Modulo per la presentazione delle osservazioni per i piani/programmi/progetti sottoposti a procedimenti di valutazione ambientale di competenza statale

ID: Codice procedura (ID_VIP/ID_MATTM): 12691

“Progetto di un impianto eolico denominato "Pitigliano" ubicato nei comuni di Pitigliano (GR) e Sorano (GR) costituito da 20 (venti) aerogeneratori di potenza nominale 7,0 MW per un totale di 140,0 MW con relative opere connesse ed infrastrutture indispensabili”

ALLEGATO 1 alle OSSERVAZIONI all'IMPIANTO EOLICO INDUSTRIALE denominato “ PITIGLIANO”

IMMAGINE n. 2 Impianto eolico industriale “Pitigliano” e distanze aerogeneratori dai Vincoli della Conca del Lago di Mezzano...

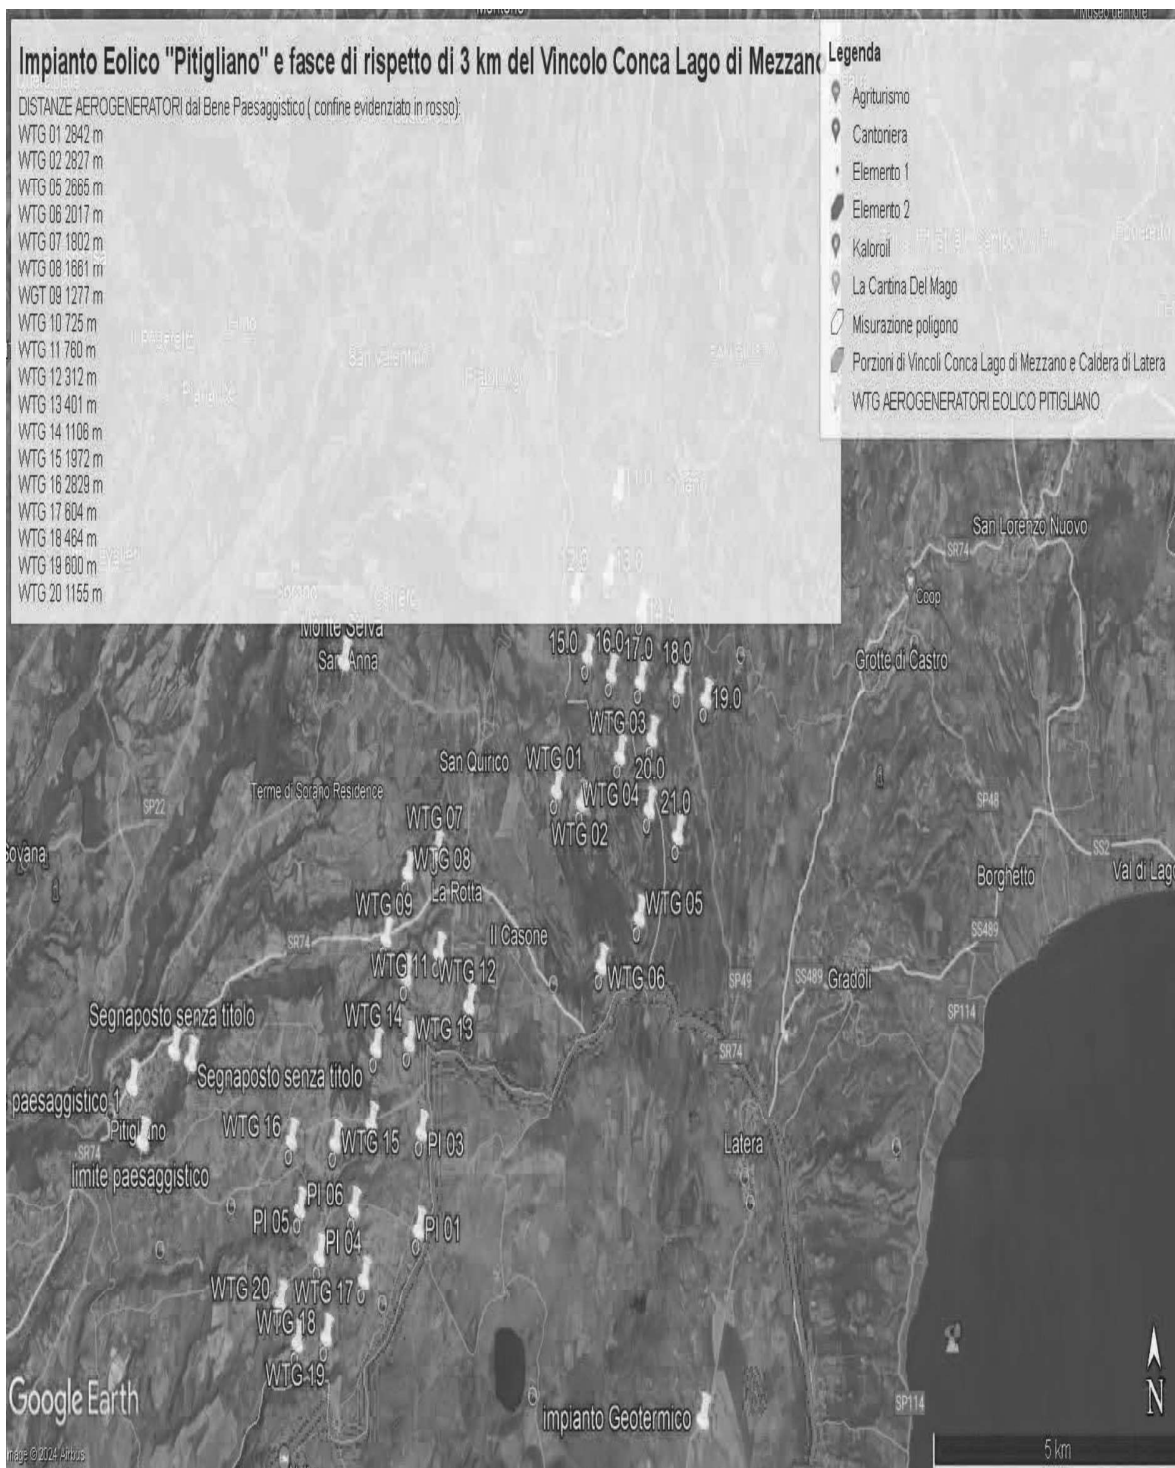
Al contrario si evidenzia che l'impianto eolico industriale citato non solo ricadrebbe con tutti e 20 gli aerogeneratori all'interno delle fasce di rispetto di 3 km di due vincoli paesaggistici di notevole interesse pubblico esistenti nella Regione Lazio e con una parte di essi nel vincolo paesaggistico del Centro abitato di Sorano (GR) quindi in aree non idonee all'installazione di impianti di energia rinnovabile. Addirittura, alcuni aerogeneratori sarebbero ubicati a poche centinaia di metri dai perimetri dei due vincoli paesaggistici laziali ex art 136 del CBC.

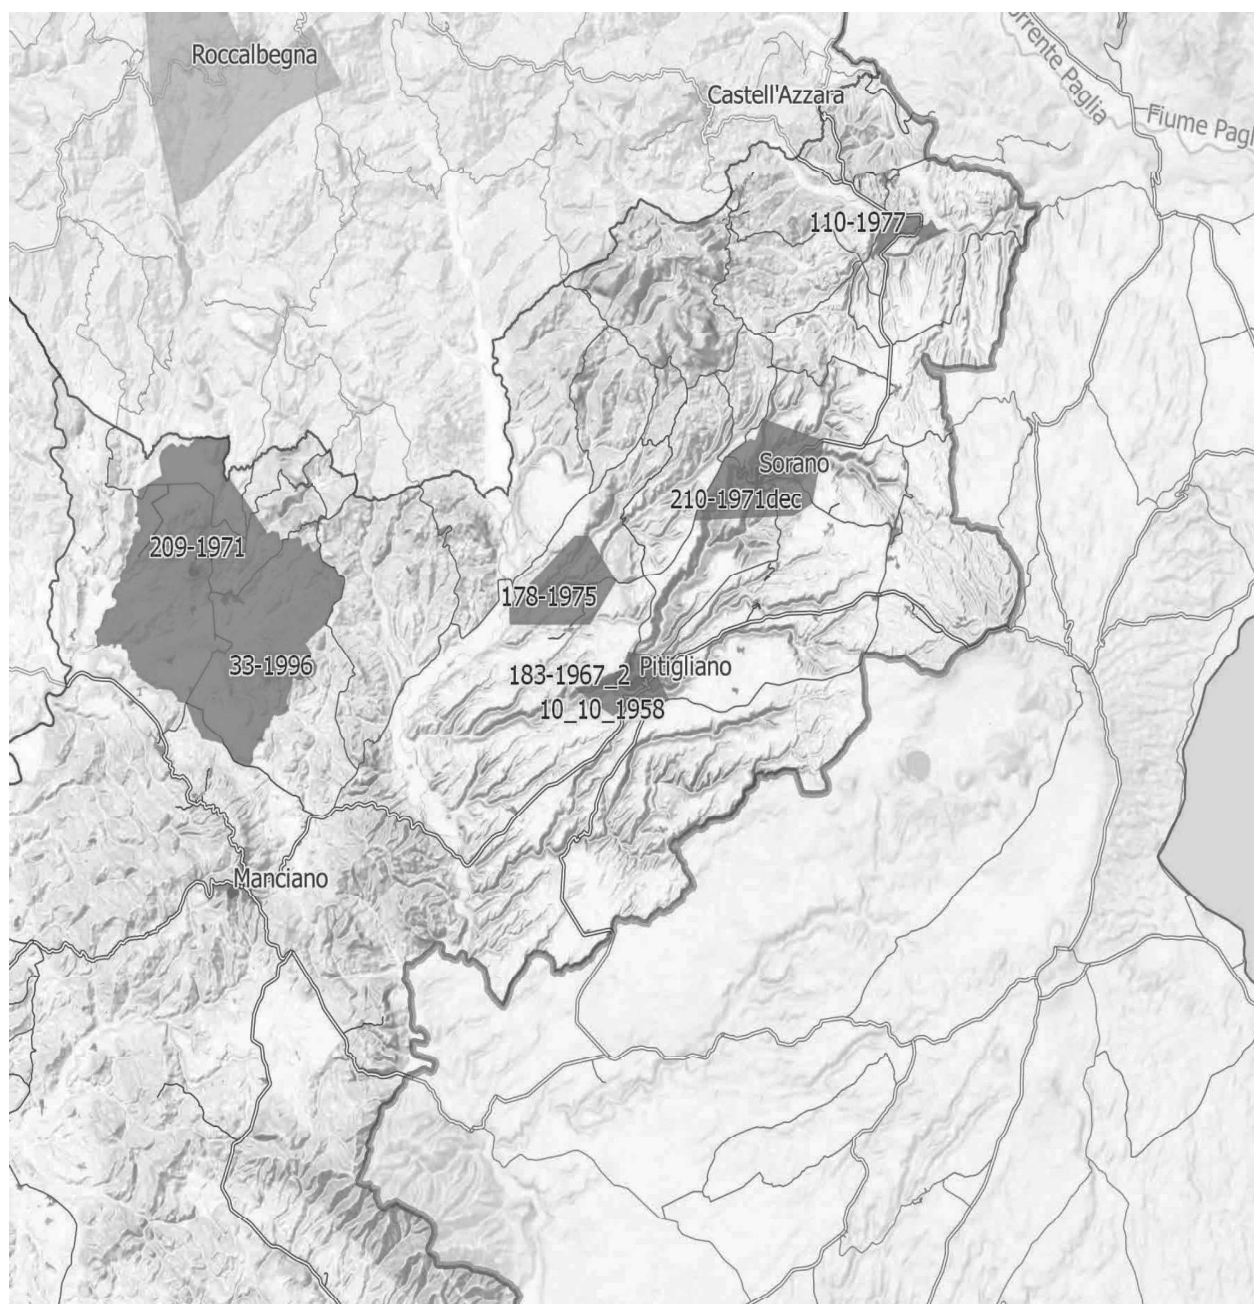
IMMAGINE n. 4 Si evidenzia che i tre aerogeneratori WTG 07, WTG 08 e WTG 09 impattano con il vincolo paesaggistico di notevole interesse pubblico del Centro Storico di Sorano. Il WTG 07 si troverebbe a 2828 m, WTG 08 2504 e WTG 09 2990. Il cavidotto dell'impianto invece impatta in buona parte del Vincolo paesaggistico ex art. 136 del CBC del Centro Storico di Pitigliano.

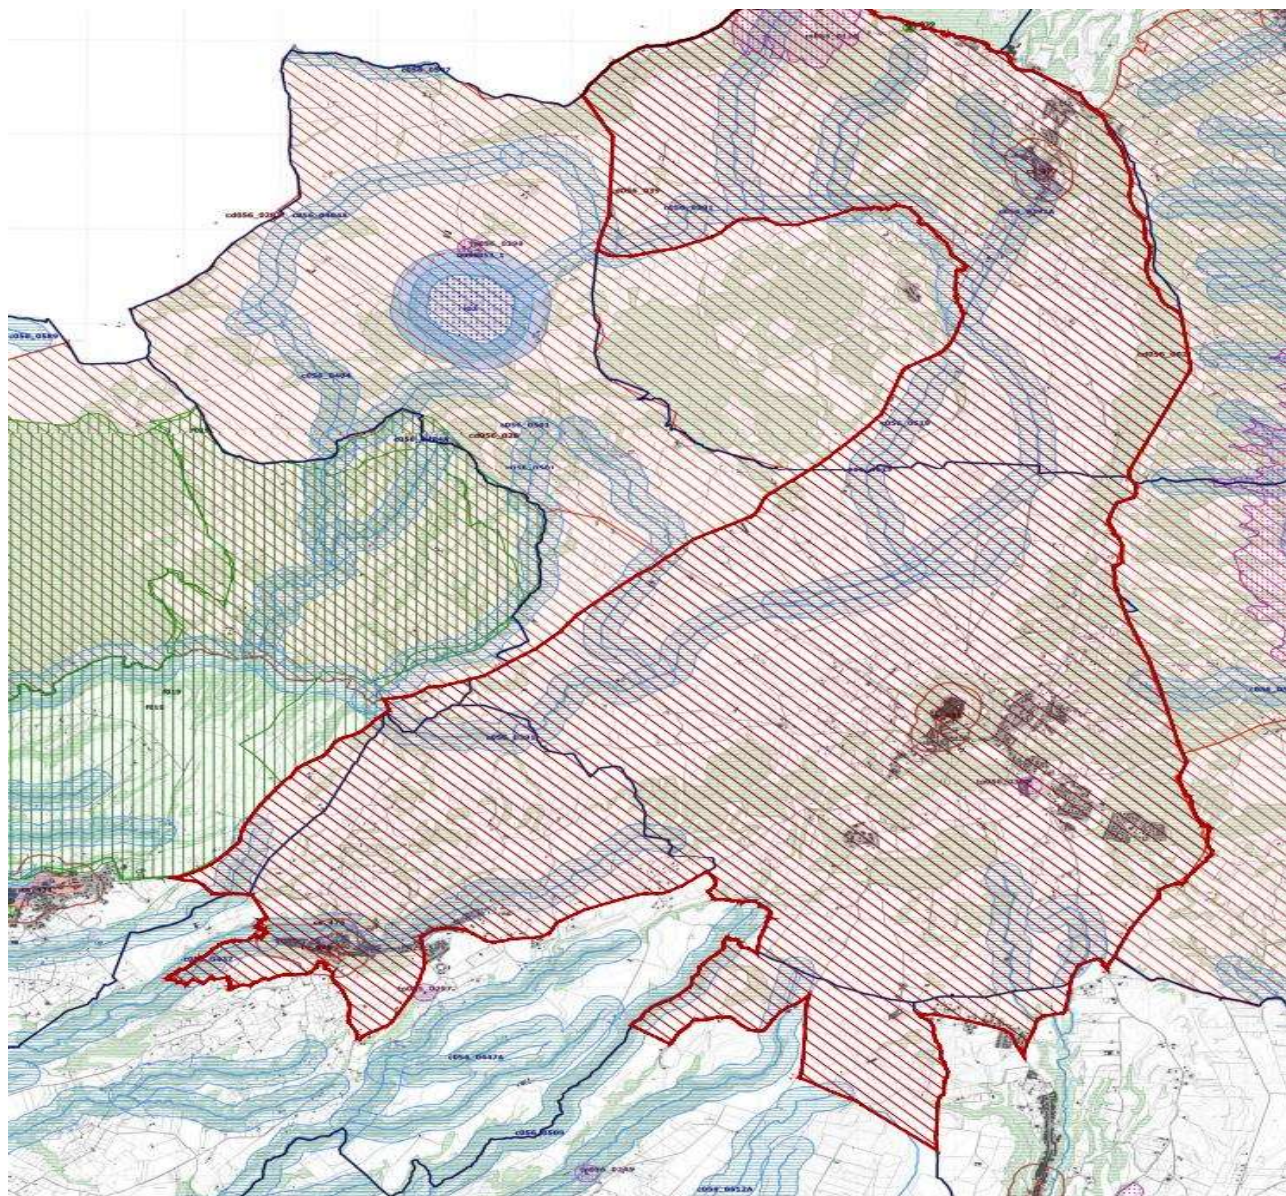
Come è illustrato nell'immagine si ribadisce che l'impianto industriale "Pitigliano" ricade completamente all'interno delle fasce di rispetto dei due vincoli di notevole

interesse pubblico e lambisce quelle di un terzo vincolo e quindi come affermato dal Consiglio di Stato nelle sentenze citate, l'impianto è insediato in area non idonea ai sensi dell'art. 20 comma 8 lettera c quater del D.Lgs. n. 199/2021 e ss.mm.ii al contrario di quanto sostiene la proponente.

Immagine 3. Cumulo di una parte di impianti eolici, fotovoltaici e geotermici industriali in progettazione ed esistenti intorno all’eolico industriale “Pitigliano”.

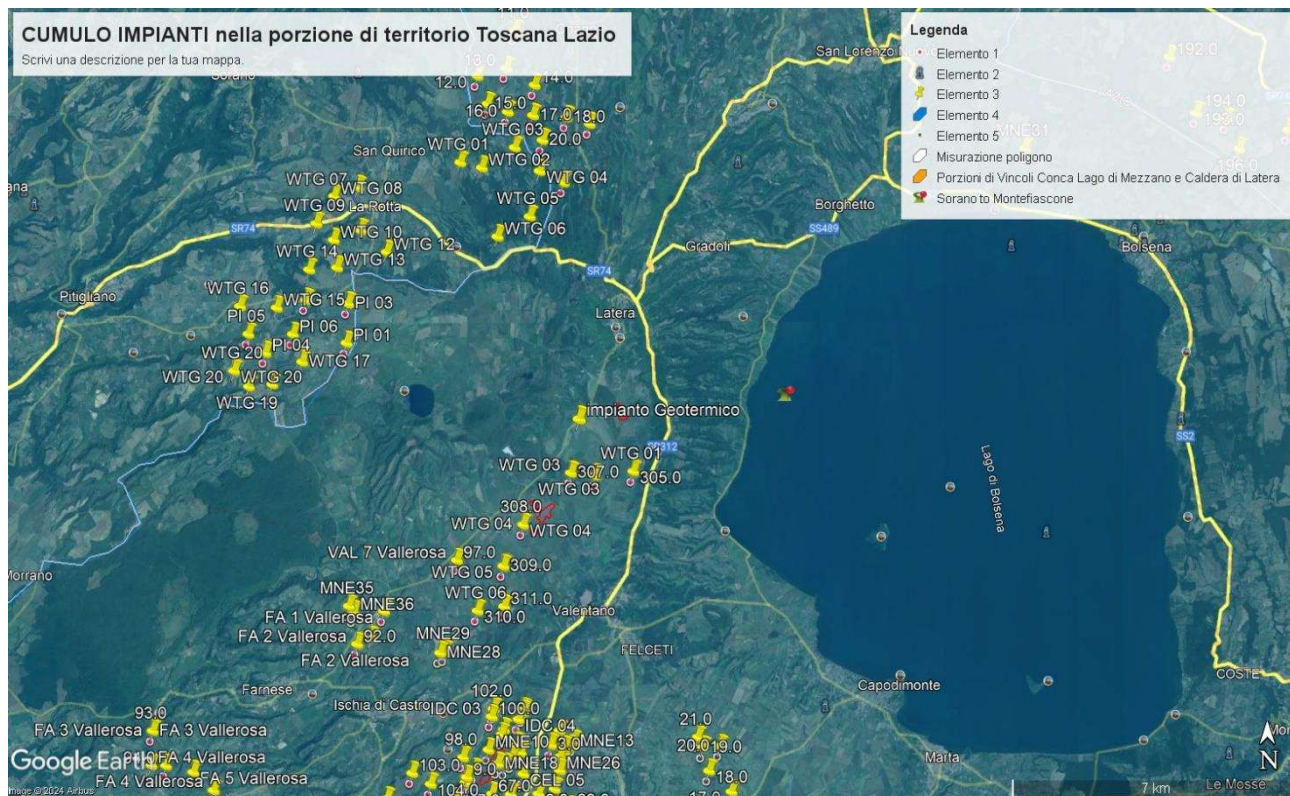
Beni Culturali “*Ambito paesaggistico, geologico e geomorfologico dell’orlo della caldera di Latera ...*” Non vengono nemmeno citati gli impianti eolici in progetto al MASE, il “Rempillo” (6 aerogeneratori) e un altro in verifica amministrativa di 14 aerogeneratori e 72, 6 MW. Ad oggi nei territori di Pitigliano, Sorano e in quello limitrofo potenzialmente potrebbero essere insediati 40 aerogeneratori alti 200 metri e larghi 170. Ma la proponente non cita neanche altri impianti che creerebbero il cumulo e quindi maggiore impatto. Infatti, sul territorio della “Città del Tufo” (Sorano e Pitigliano) impatterebbero anche l’impianto eolico “Montarzo” di Onano con 13 aerogeneratori con le dimensioni ricordate, l’altro eolico industriale nel territorio di Valentano con sette aerogeneratori (stesse dimensioni), gli impianti di Farnese con un minieolico di 3 Torri alte 60 metri già installate in località Poggio del Crognolo e l’impianto eolico industriale “Vallerosa” (7 aerogeneratori alti 200 metri e larghi 158 metri) in procedura VIA presso la Regione Lazio. Inoltre, altri impianti del minieolico già presenti a Valentano, Cellere e Piansano e due progetti eolici industriali con le stesse dimensioni (200 m x 170 m) nel Comune di Ischia di Castro. La valutazione del cumulo non prende neanche in considerazione gli impianti industriali di fotovoltaico e agrivoltaico in progetto a Farnese, Valentano, Ischia di Castro, Cellere. L’impianto geotermico in procedura Via al MASE, progettato nella Caldera di Latera. Quindi è stata effettuata una valutazione del potenziale impatto cumulativo non veritiera a dispetto di quanto affermato dalla proponente che sostiene di aver preso in considerazione uno spazio di 10 km intorno al suo impianto per gli impatti che si creerebbero.
